NON CONFORMITES RELEVES ET TRAVAUX PROJETES

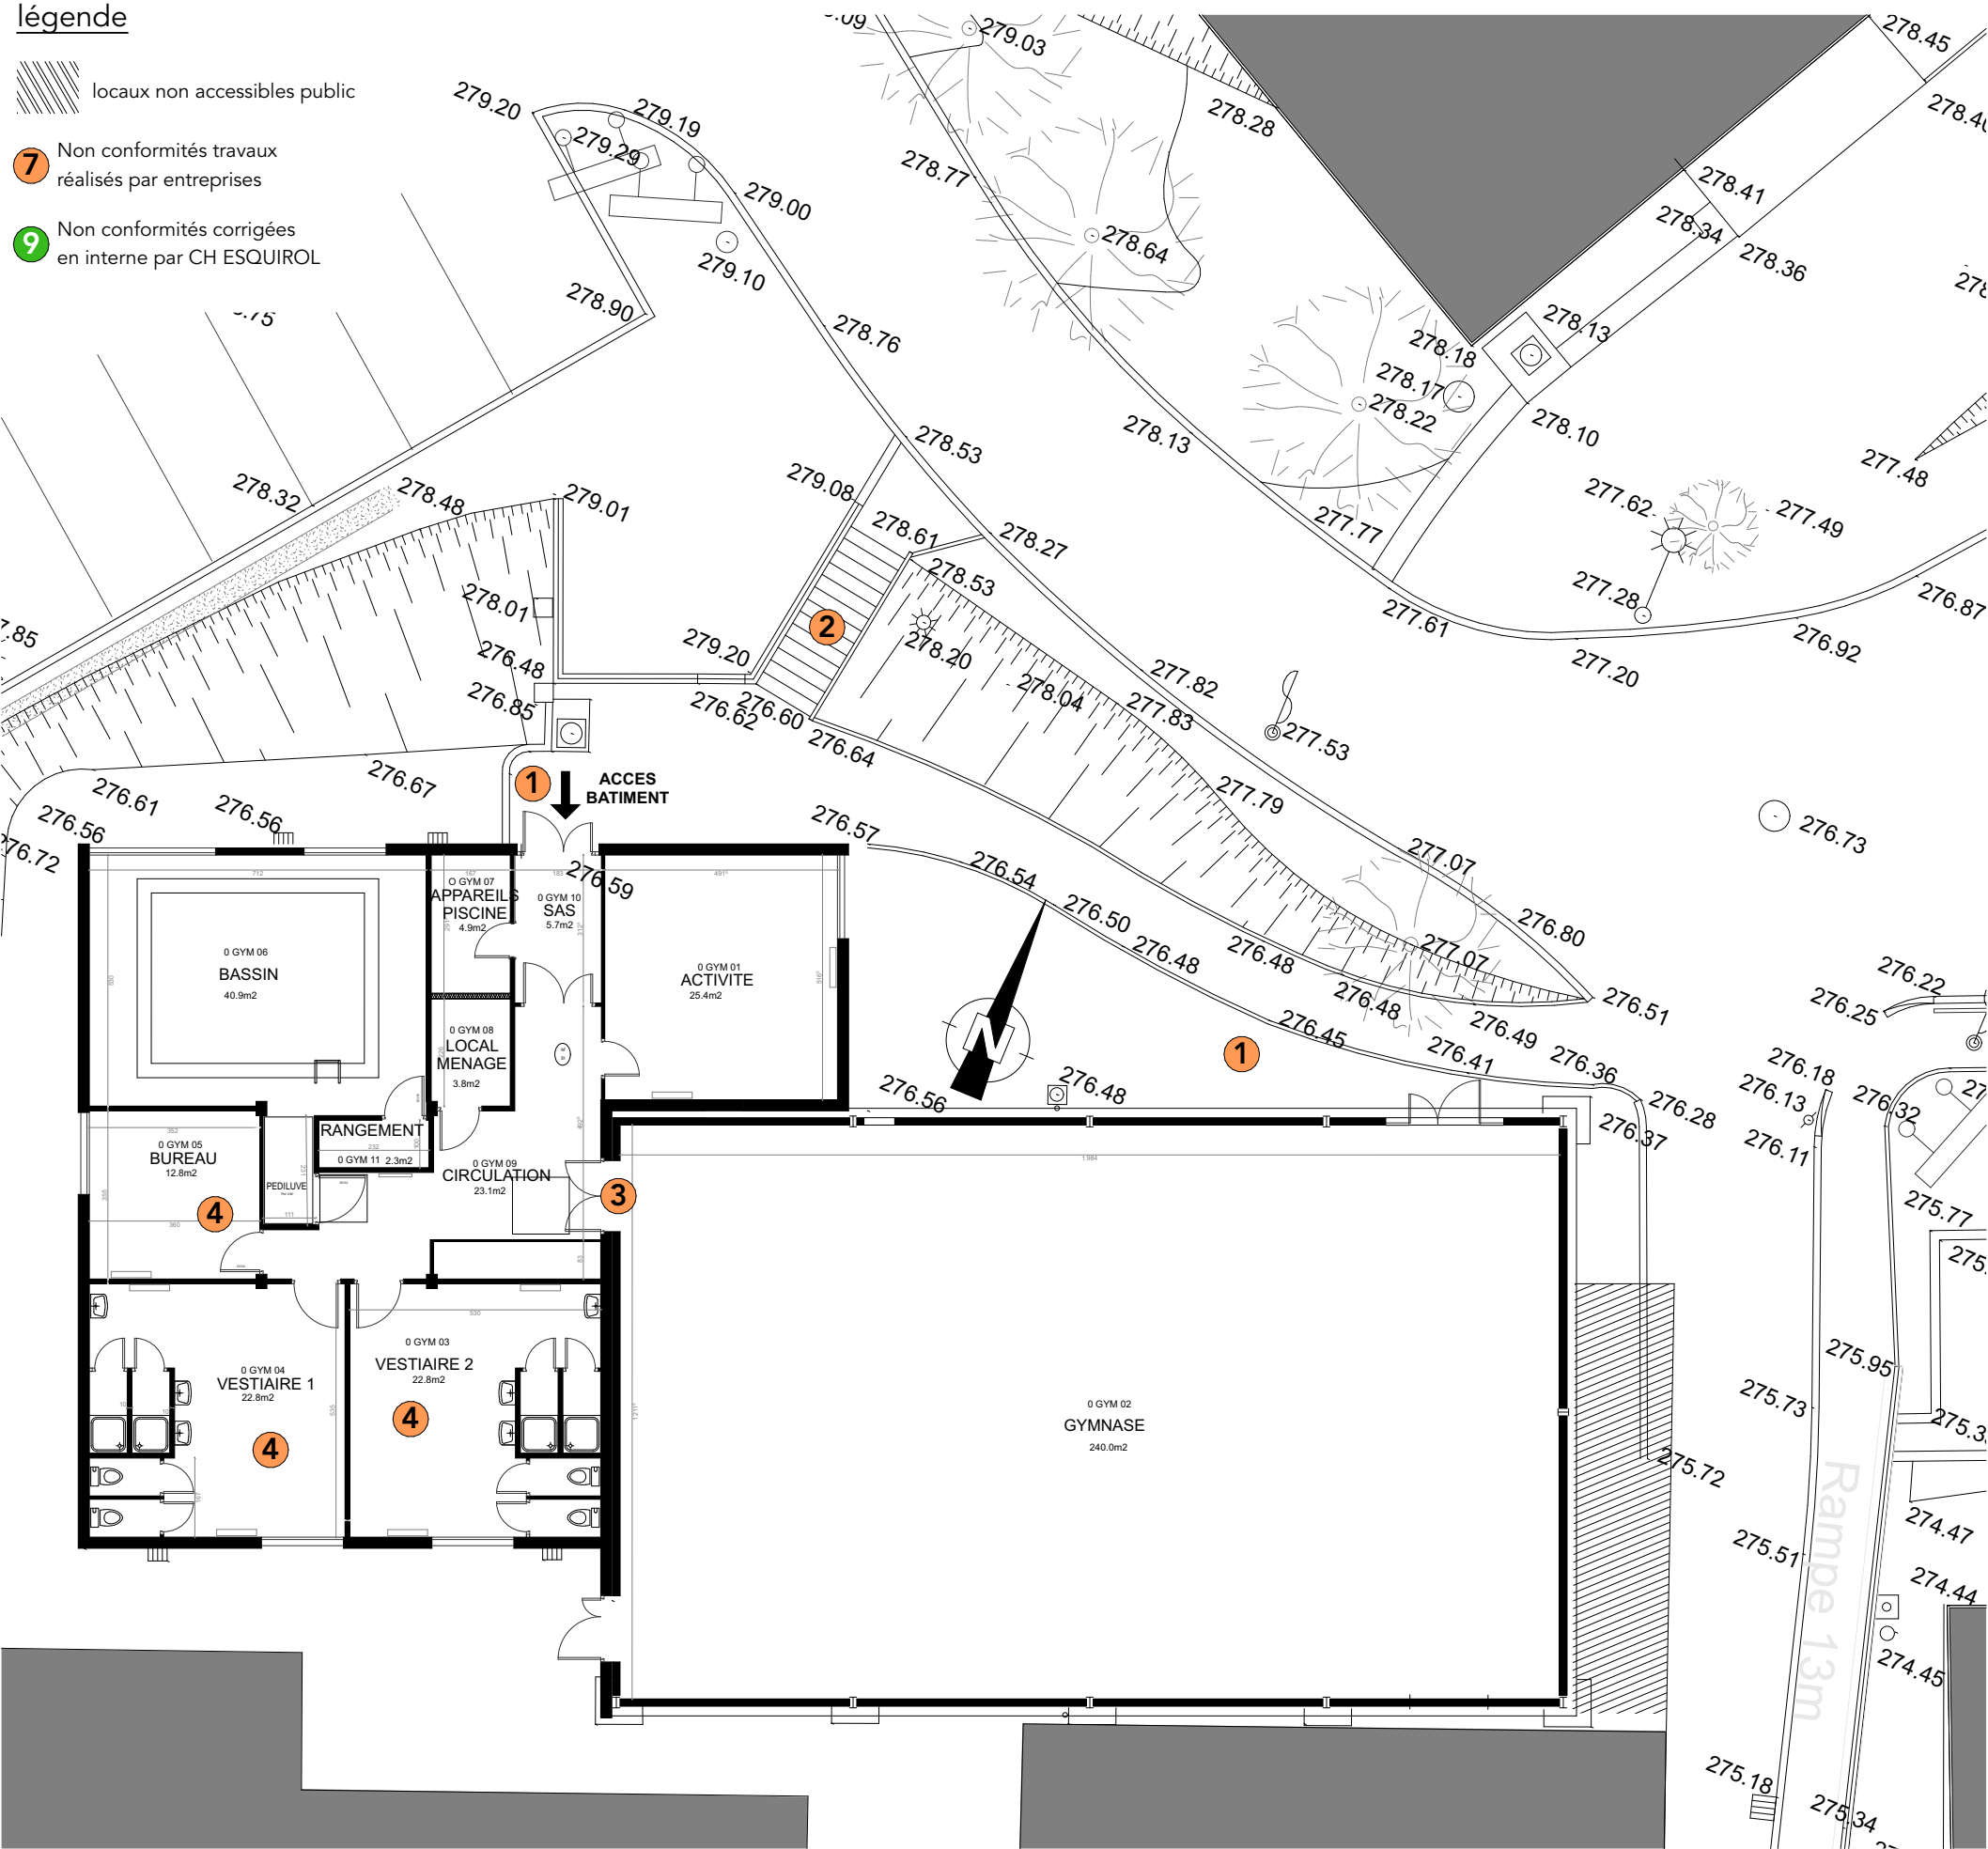
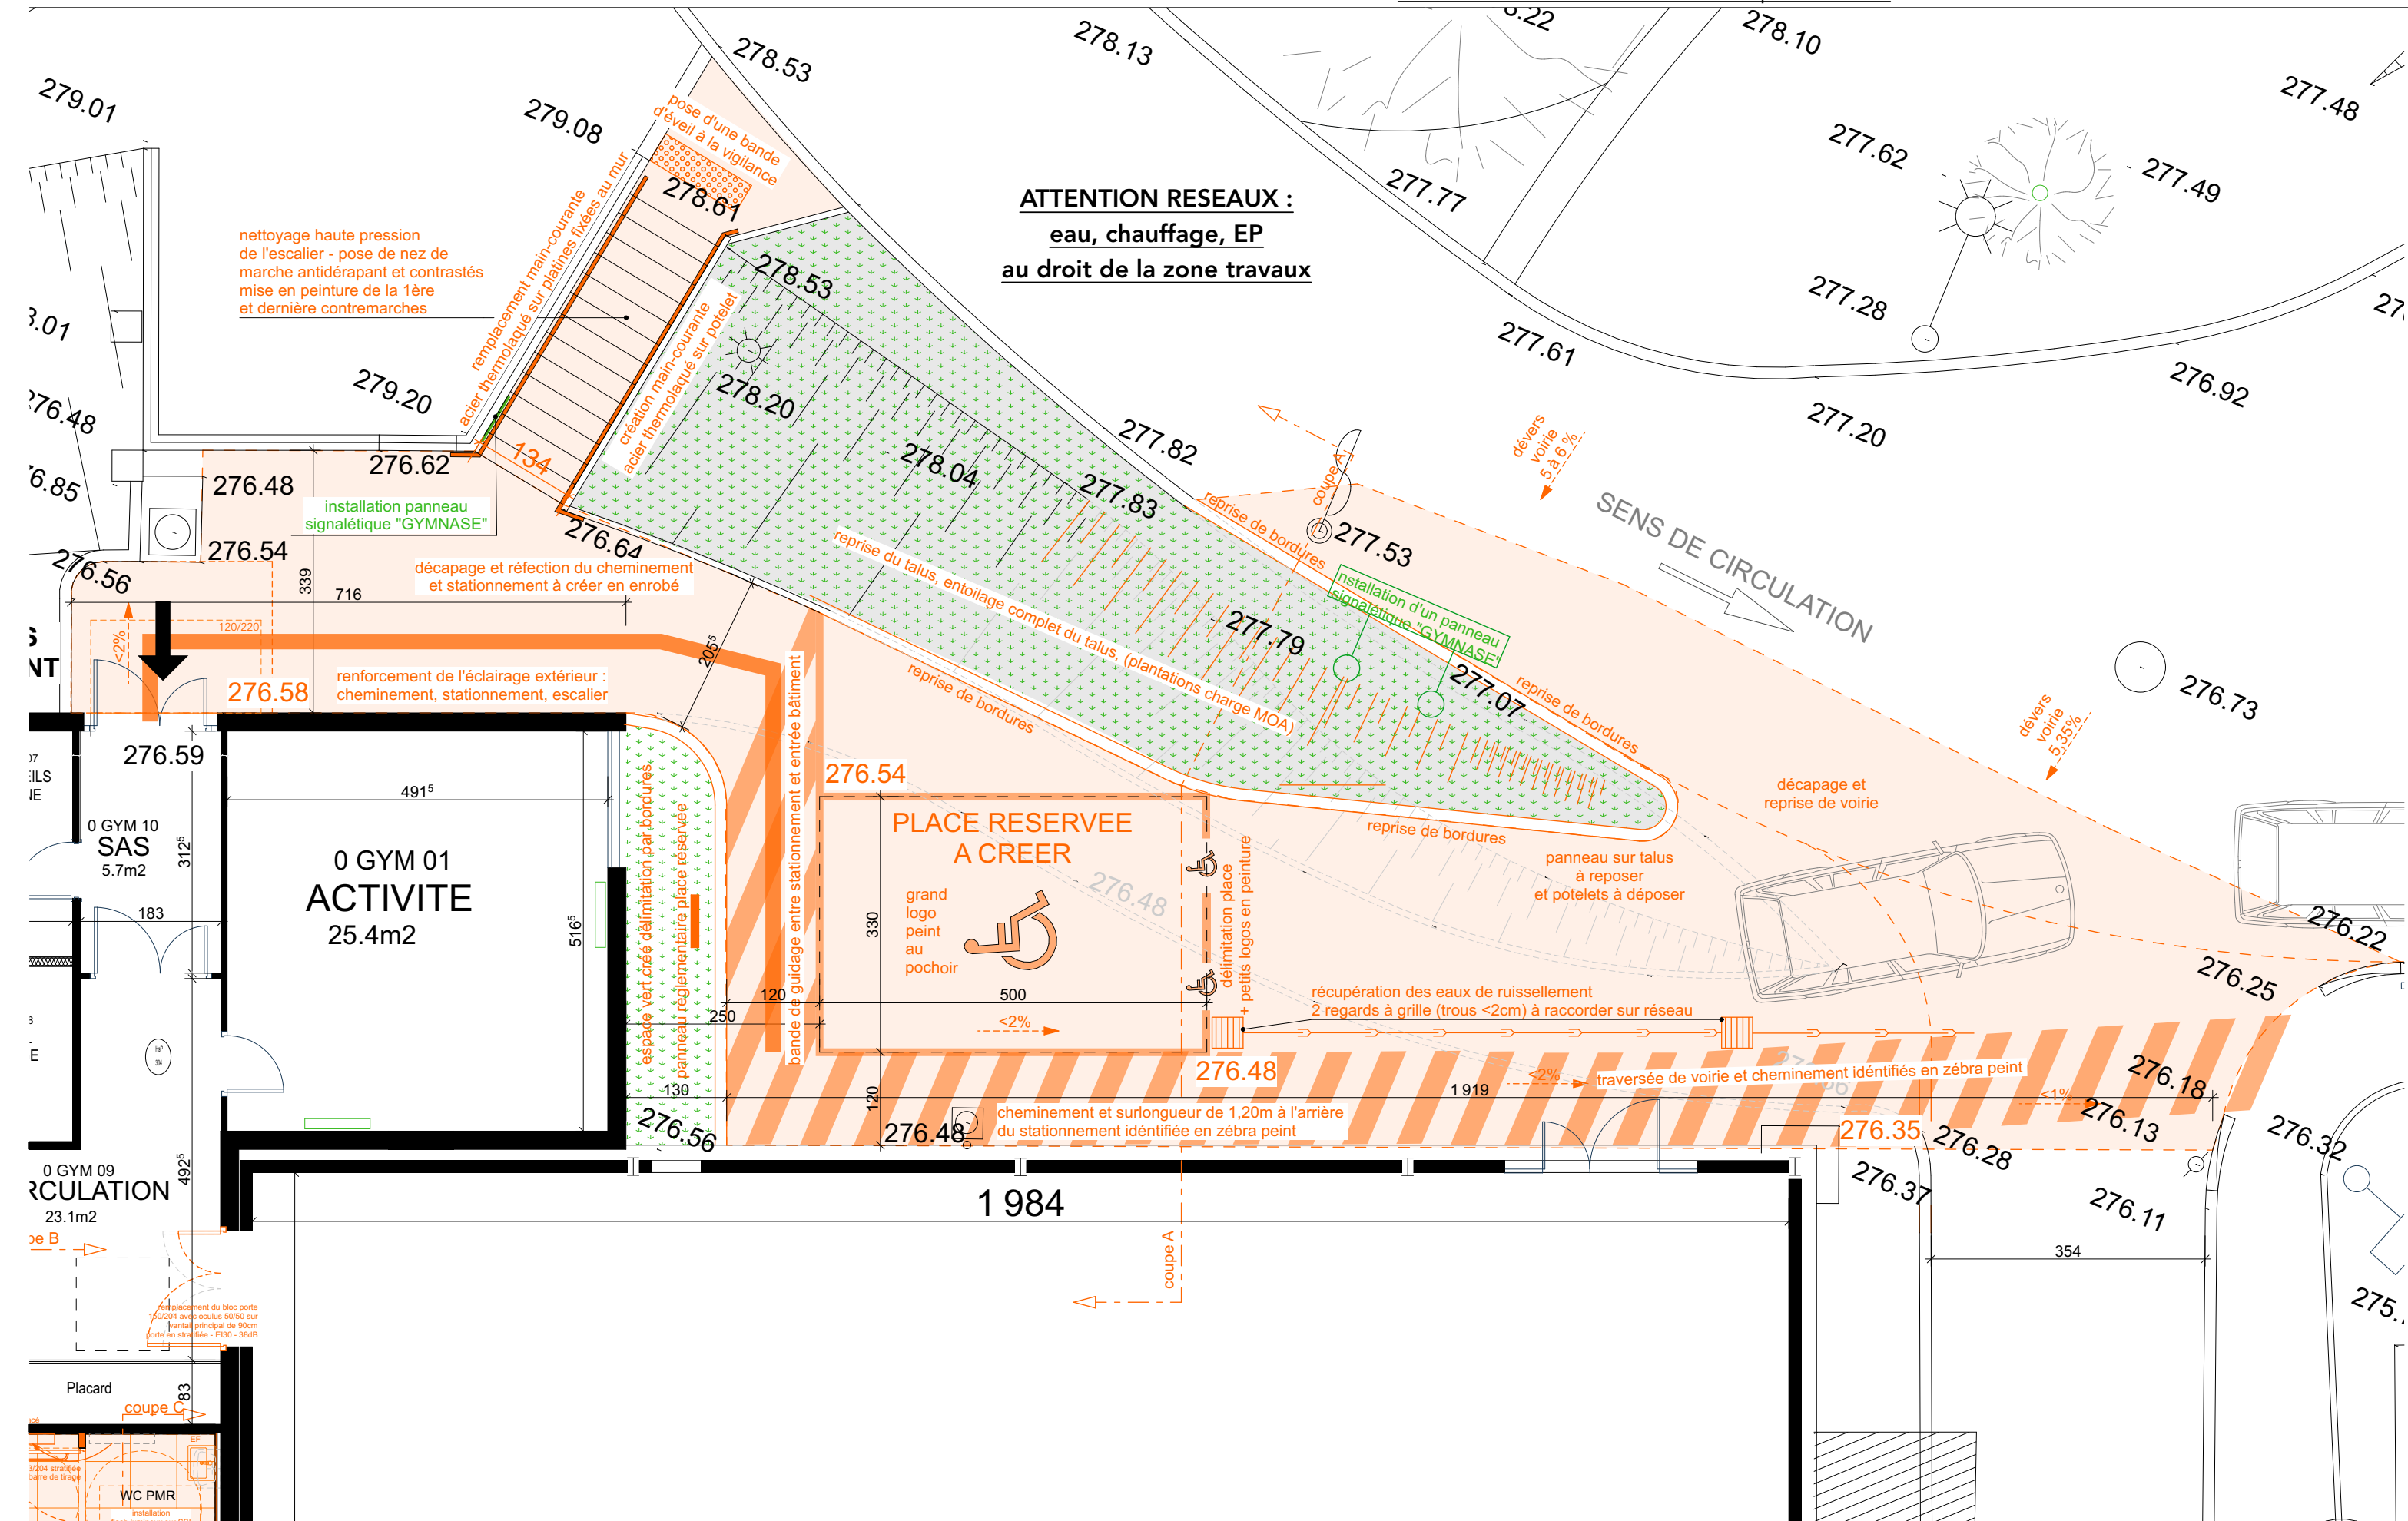
4	<p>Demande de dérogation n°3</p> <p>Le bassin du gymnase n'est pas accessible aux personnes à mobilité réduite puisqu'il a été relevé les non conformités suivantes :</p> <ul style="list-style-type: none">- Pédiluve accessible latéralement ne permettant pas la rotation d'un fauteuil- Pédiluve trop court ne permettant pas le cycle entier des roues d'un fauteuil- Absence de pente pour accès au pédiluve- Cheminement autour du bassin <1,20m- Absence de potence permettant de transférer une personne en fauteuil dans le bassin <p>La mise en conformité de ce bassin consisterait à revoir entièrement l'aménagement du gymnase au détriment de la surface affectée aux vestiaires et entraînerait des modifications structurelles considérables et disproportionnées vis à vis du bâtiment et des services offerts. D'autre part l'implantation du bâtiment est contrainte par son environnement : dénivelés et bâtiments adjacents, ne permettant aucune extension.</p> <p>Toutefois, l'accès au bassin se fait toujours en présence de soignant. Les enfants en fauteuil sont alors portés jusqu'au bassin. D'autre part, dans le cadre du projet d'extension du bâtiment DANY (zone bleue du site d'Esquirol), il est prévu la construction d'un nouveau bassin accessible à tous. Les études sont en cours et la livraison du bâtiment prévue dans les prochaines années.</p>

Coupe A - aménagements extérieurs existants - ech : 1/50

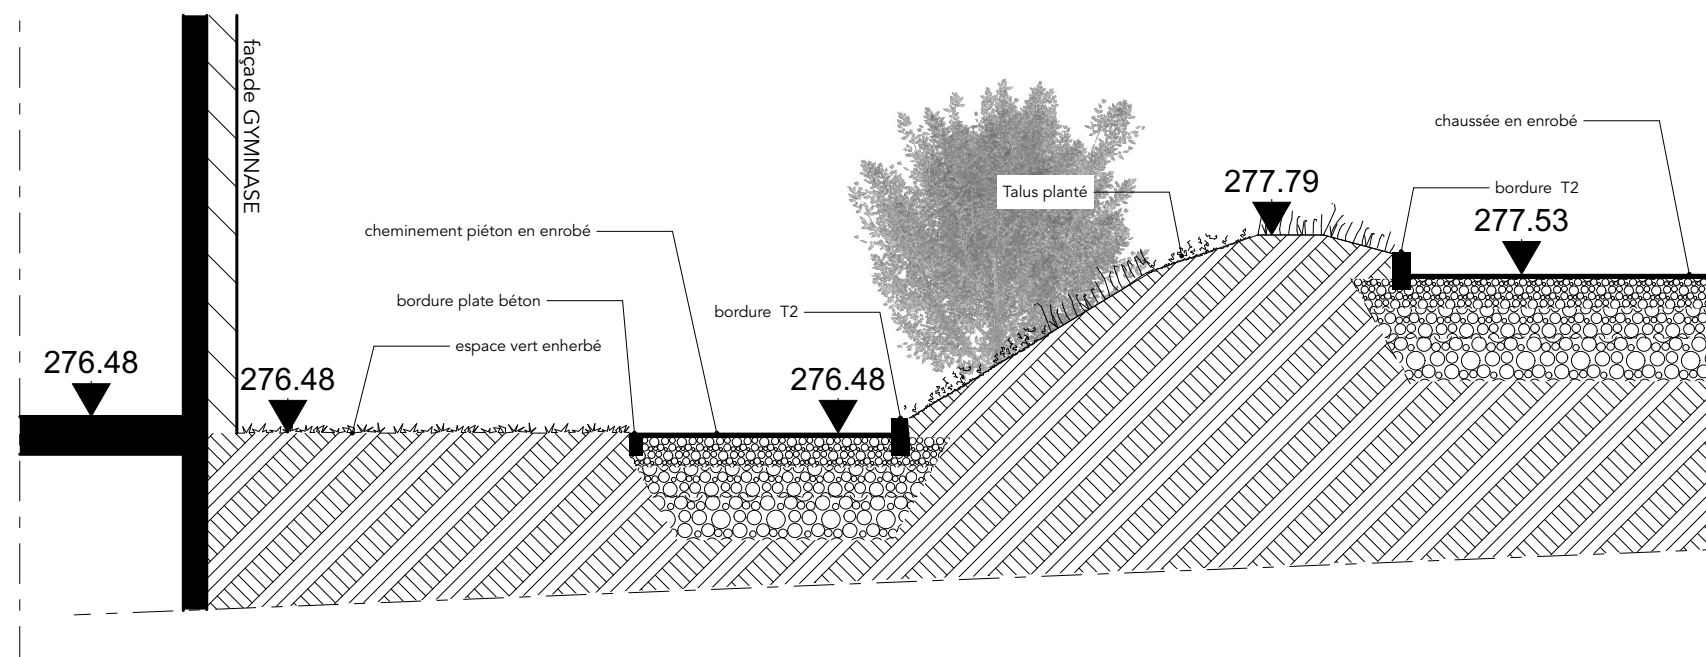
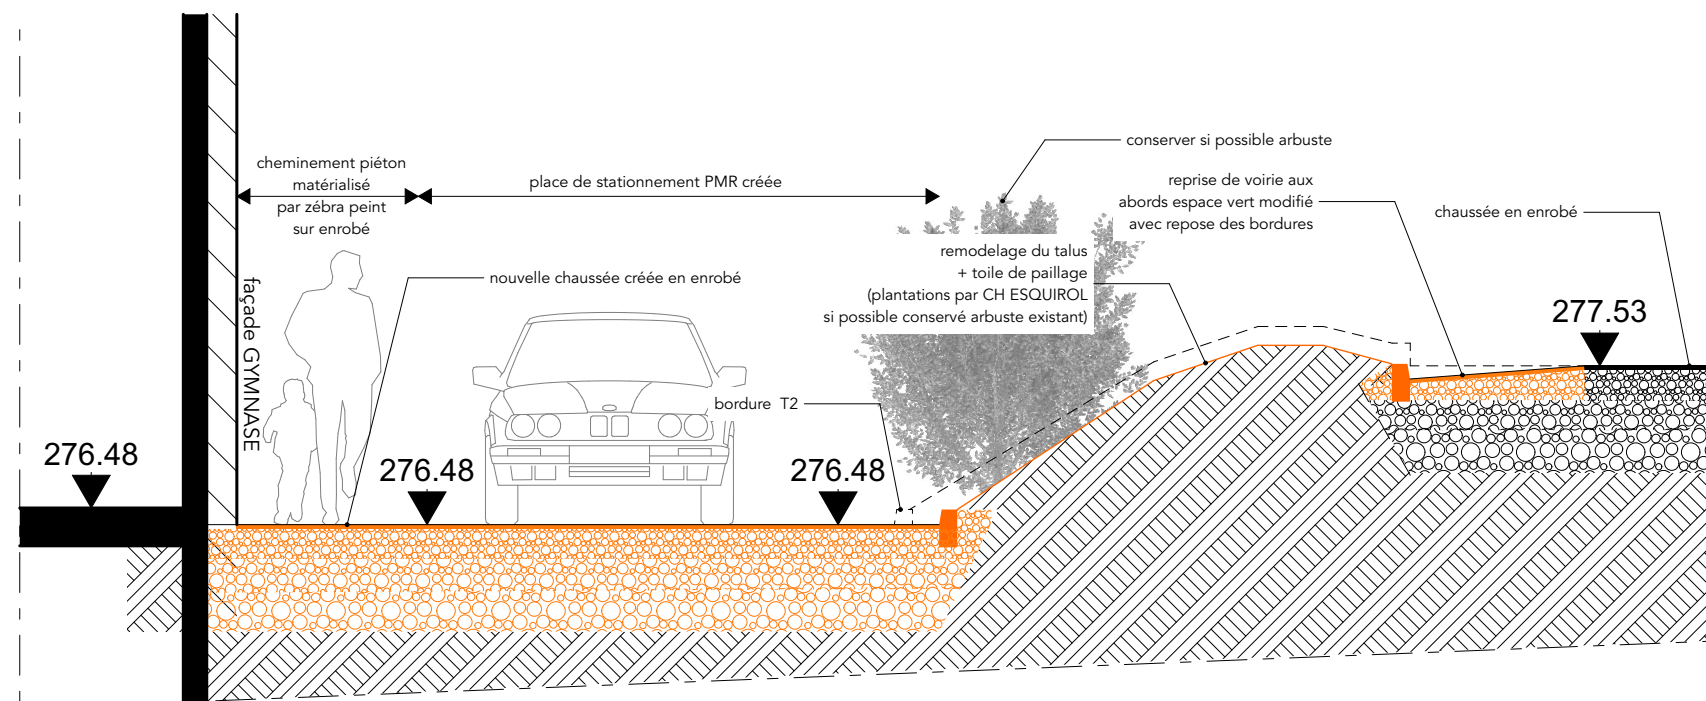
<p>STATIONNEMENT et CHEMINEMENT</p> <ul style="list-style-type: none">> Absence de stationnement réservé PMR à proximité de l'entrée> Eclairage insuffisant (< 20 lux)> Absence de palier droit devant l'entrée du bâtiment <p>TRAVAUX PROJETES</p> <ul style="list-style-type: none">> Création d'une place de stationnement comprenant :<ul style="list-style-type: none">- modification de talus,- agrandissement de l'espace voirie et reprise complète des enrobés jusqu'à l'entrée du bâtiment permettant de réaliser un palier droit devant la porte en enrobé- identification de la place (3,30x5,00m) par un marquage au sol (délimitation et logos) et par la pose d'un panneau réglementaire> Création d'un cheminement avec traversée de voirie identifié par des zébras peint et intégrant la surlongueur nécessaire à la sortie d'une personne à mobilité réduite par l'arrière du véhicule (stationnement s'effectuant en marche arrière) - largeur du cheminement d'au moins 1,20m> Pose d'une bande de guidage entre le stationnement et l'accès à l'équipement> Pose d'un panneau signalétique sur Talus permettant d'identifier l'équipement et ses accès> Renforcement de l'éclairage sur stationnement créé, cheminement et escalier > 20lux

1	<p>ESCALIERS EXTERIEURS</p> <ul style="list-style-type: none">> Absence de bande d'éveil à la vigilance en partie haute de l'escalier> Absence de nez de marche contrastés> Absence de contraste sur 1ère et dernière contremarche> Absence de main-courante sur un coté> Main-courante non prolongée de la longueur d'un giron en parties haute et basse <p>TRAVAUX PROJETES</p> <ul style="list-style-type: none">> Nettoyage haute pression de l'escalier> Installation d'une bande d'éveil à la vigilance> Mise en peinture 1ère et dernière contremarches et de tous les nez de marche> Signalétique sur mur indiquant direction entrée gymnase> Dépose main courante existante et Création de 2 mains courantes en tube rond laqué
2	<p>PORTE INTERIEURE - ACCES SALLE OMNISPORTS</p> <ul style="list-style-type: none">> porte à 2 vantaux mais vantail principal <80cm (existant : 65cm de passage) <p>TRAVAUX PROJETES</p> <ul style="list-style-type: none">> Remplacement de la porte à 2 vantaux du gymnase dont 1 vantail aura une largeur de 90cm et munie d'un oculus - porte CF avec ferme porte
